<b>Projekt:</b>	Welcome Center, úpravy příletové haly - Terminál 1		
<b>Objednatel:</b>	Letiště Praha, a.s.		
<b>Předmět:</b>	Pokyn k provedení změny	č.1

<b>Prague Airport</b> <small>VÁCLAV HAVEL AIRPORT PRAGUE</small>	<b>Projekt:</b>	Welcome Center, úpravy přiletové haly - Terminál 1	
	<b>Objednatel:</b>	Letiště Praha, a..s.	
	<b>Předmět:</b>	Pokyn k provedení změny	č.2

<b>Projekt:</b>	Welcome Center, úpravy příletové haly - Terminál 1				
	<b>Objednatel:</b>	Letiště Praha, a.s.				
	<b>Předmět:</b>	Oznámení možné změny	<b>01</b>			
<b>Komu :</b> Letiště Praha, a.s. <span style="float: right;"><b>Od :</b> PBW GROUP s.r.o.</span>						
<b>Stavební objekt:</b> Blok (1) Návštěvnické centrum část 100 Architektonicko stavební						
<b>Předmět změny:</b> Revizní dvířka						
<b>Žádost vznesl:</b> Letiště Praha a.s.						
<b>Odkazy na výkresy :</b> Pokyn projektanta č. PAE01-01						
<b>Důvod změny:</b> Jelikož byl v původním prostoru obchodní jednotky podhled nepřístupný, nebylo v projektové dokumentaci možné přesně stanovit počet a pozice revizních instalačních dvířek ke stávajícím zařízením a uzavíracím armaturám. Na základě zjištění skutečné situace instalací TZB po demontáži podhl

Nové řešení DETAIL 1

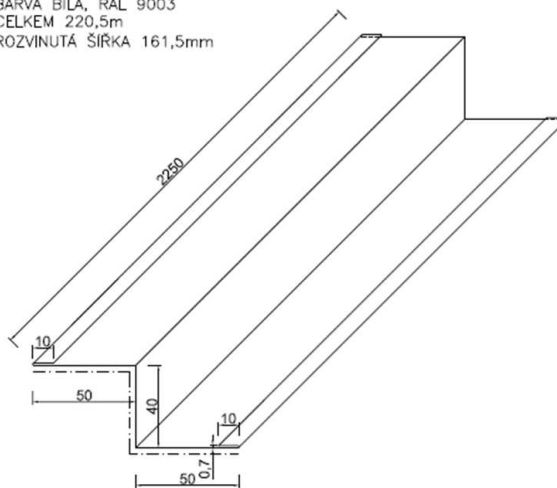
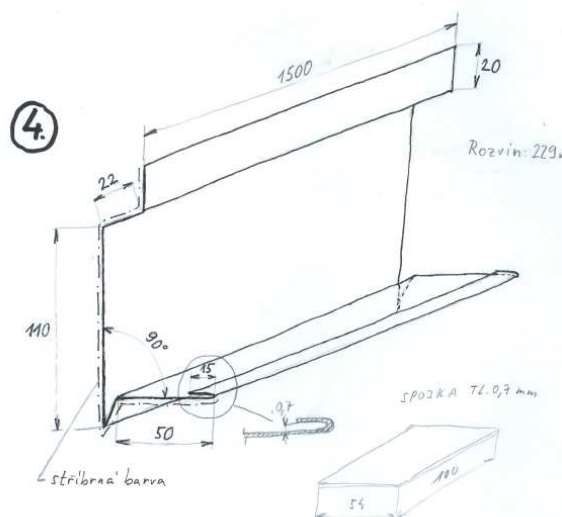
<table><tr> <th colspan="2" style="background-color: #e1eef6;">Akce:</th> <th colspan="4" style="background-color: #e1eef6;">WELCOME CENTRUM</th> </tr><tr> <th colspan="2" style="background-color: #e1eef6;">Název změny:</th> <th colspan="4" style="background-color: #e1eef6;">POKYN PRO STAVBU Č. PAE 01 - 04 -UKONČENÍ PODHLEDŮ HUNTER DOUGLAS</th> </tr><tr> <td>není ve výkazu</td> <td>767583704R1</td> <td>Dodávka a montáž ukončovacího profilu pro venkovní podhled z důvodu snížení výšky podhledu. VIZ DETAIL 4</td> <td>bm</td> <td>118,00</td> <td>1 392,75</td> <td>164 345 Kč</td> </tr><tr> <td>není ve výkazu</td> <td>767583704R2</td> <td>Dodávka a montáž Z profilu u fasády z důvodu zakrytí stávající spáry mezi podhledem a distribučními prvky VZT. VIZ DETAIL 1</td> <td>bm</td> <td>130,00</td> <td>569,00</td> <td>73 970 Kč</td> </tr></table>

Původní řešení

BARVA BILÁ, RAL 9003  
 CELKEM 220,5m  
 ROZVINUTÁ ŠÍŘKA 161,5mm

<b>Akce:</b>	<b>WELCOME CENTRUM</b>
Název změny:	ÚPRAVA STÁVAJÍCÍCH STĚN NOVÉ ROZVODNY SILNOPROUDŮ Z POŽÁRNÍCH DŮVODŮ

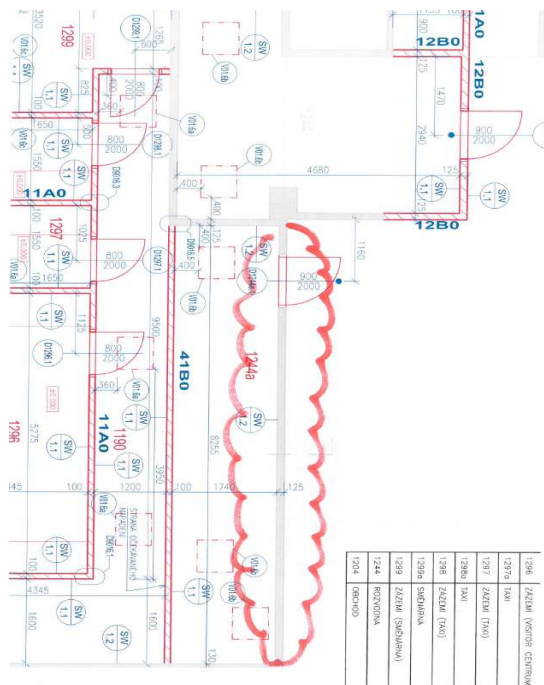
<b>Projekt:</b>	Welcome Center, úpravy příletové haly - Terminál 1				
	<b>Objednatel:</b>	Letiště Praha, a.s.				
	<b>Předmět:</b>	Oznámení možné změny	08			
<b>Komu :</b> Letiště Praha, a.s.		<b>Od :</b> PBW GROUP s.r.o.				
<b>Stavební objekt:</b> Blok (1) Návštěvnícké centrum část 100 Architektonicko stavební						
<b>Předmět změny:</b> Úprava stávajících stěn nové rozvodny silnoproud z požárních důvodů						
<b>Žádost vznesl:</b> PBW GROUP s.r.o.						
<b>Odkazy na výkresy :</b>						
<b>Důvod změny:</b> Při provádění stavebních úprav na hranici mezi místnostmi 1090 a 1244a bylo zjištěno, že stávající sádkartonové stěny neodpovídají požadavku PBR. V zadávací dokumentaci se jedná o modrou část konstrukce ve výkresu PBR. Z tohoto důvodu bylo nutné provést úpravu stávající konstrukce tak, aby vyhověla PBR. Při vyhotovení projektové dokumentace nebylo možno tento fakt detekovat bez znehodnocení stávajících konstrukcí v prostorech určených nájemci. Jedná se o neověřitelnou událost vzniklou při realizaci.

Sonda do stávající konstrukce

Nově provedená příčka

<b>Akce:</b>	<b>WELCOME CENTRUM</b>
<b>Název změny:</b>	<b>ÚPRAVA MÍSTNOSTI 1204</b>

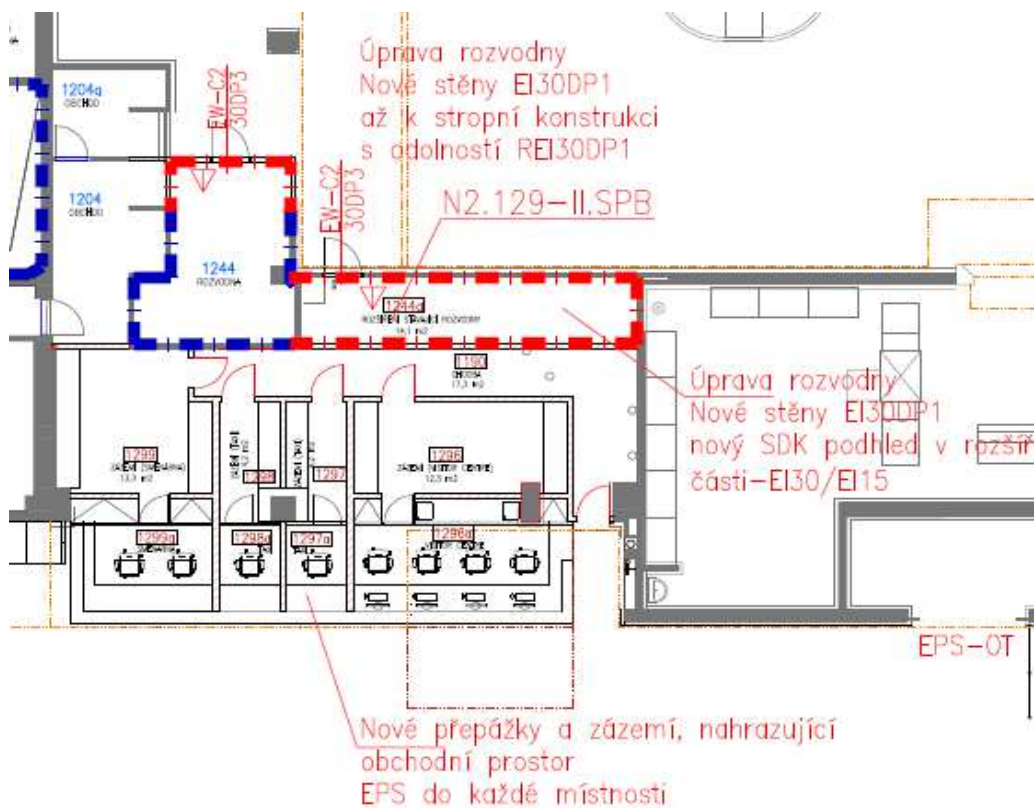
**Předmět změny:** stavební úpravy místnosti 1204 a 1204 a

**Důvod změny:** Po provedení demontáže stěny mezi místnostmi 1299 a 1204 bylo zjištěno, že v místnosti 1204 a 1204 a je částečně zborcený strop, a místnost je celkově ve velmi špatném stavu. Vzhledem k plánovanému využití tohoto prostoru jako skladu pro informace, bylo nutné provést drobné stavební úpravy, demontáže a odstranění původních nefunkčních prvků TZB, výškové vyrovnání podlahy. Dále byly doplněny svítidla. Součástí předpokládaných cenových dopadů není doplnění chybějící EPS. Jde o nepředvídatelnou skutečnost, kdy projektant nemohl předpokládat stav stávajících konstrukcí a zakrytých instalací TZB.

Provedení kompletních demontáží stropu, podlah a lehkých dělicích příček, úprava rozvodů TZB, jejich vyvěšení, montáž nového samonosného podhledu, provedení vyrovnání podlahy systémovými deskami FARMACEL a podsypem, doplnění světlení

<b>Akce:</b>	<b>WELCOME CENTRUM</b>
<b>Název změny:</b>	<b>ÚPRAVA MÍSTNOSTI IDF 6 NAD RÁMEC PROJEKTU</b>

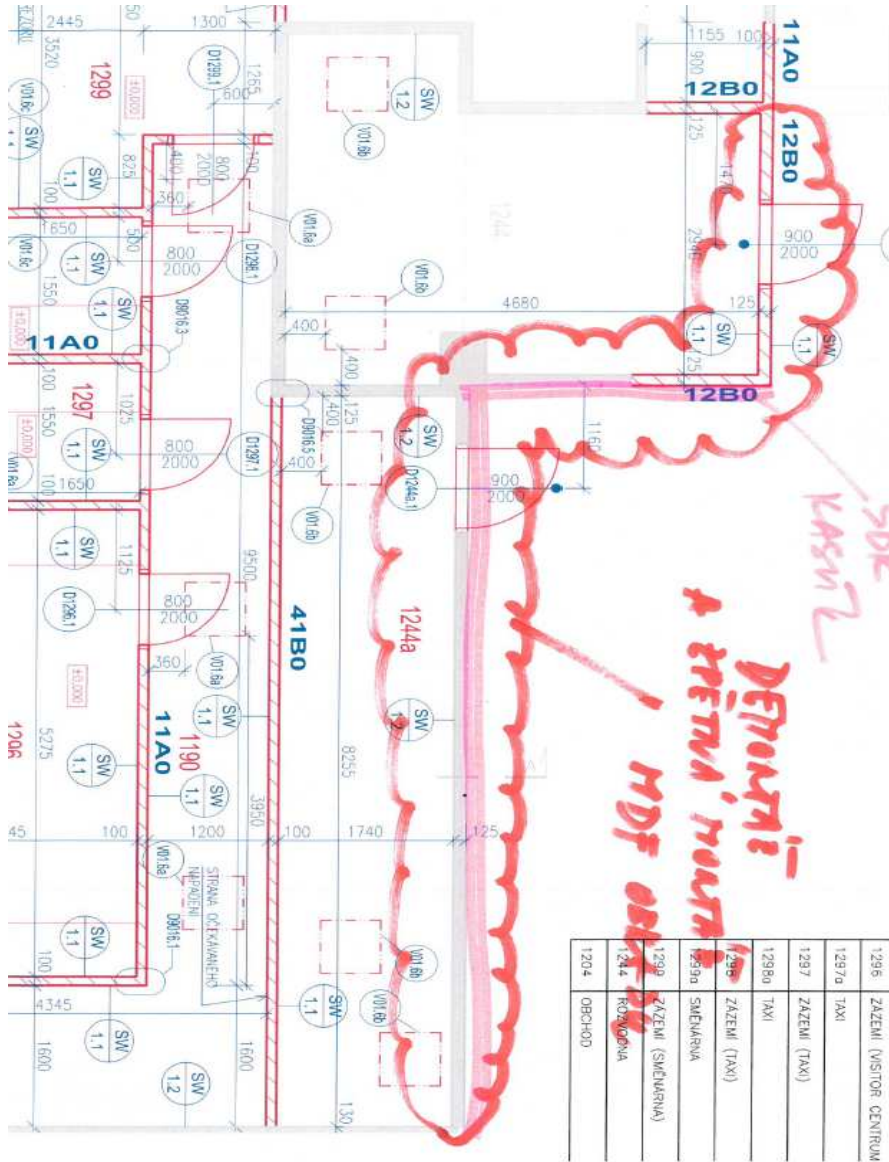
**Předmět změny:** Úprava místnosti IDF 6 nad rámec projektu

**Důvod změny:** Po zahájení prací ve slaboproudé rozvodně IDF 6 byly zjištěny nedostatky na stávajících požárně dělících konstrukcích. Zejména se jednalo o příčky, které nebyly provedeny až ke stropní konstrukci, dále velké množství původních instalací nad plánovaným podhledem. Tyto kabeláže nebyly vyvěšeny a SDK strop rozvodny zatěžovaly, tak že ho bylo nutné zdemontovat. Dále vzhledem k nutnosti provést z dané místnosti požární úsek, byly navrženy úpravy stávajících konstrukcí , jejich doplnění, vyvěšení a úprava rozvodů TZB. Vzhledem k nutnosti úpravy stávajících konstrukcí musela být navržena demontáž stávajících obkladů stěn a jejich zpětná montáž po dokončení úprav. Jde o nepředvídatelnou skutečnost, neboť prostory byly ve fázi přípravy PD nepřístupné a stávající stav konstrukcí nebylo možné bez demontáží odhalit.

Demontáž stávajících pohledových obkladů, doplnění sádrokartonových příček nad původními podhledy, Úprava stávajících kabelových tras vyvěšením, Doplnění sádrokartonového kastlíku kolem stávajících kabelových rozvodů, Demontáž stávající nefunkční VZT, zpětná montáž obkladu
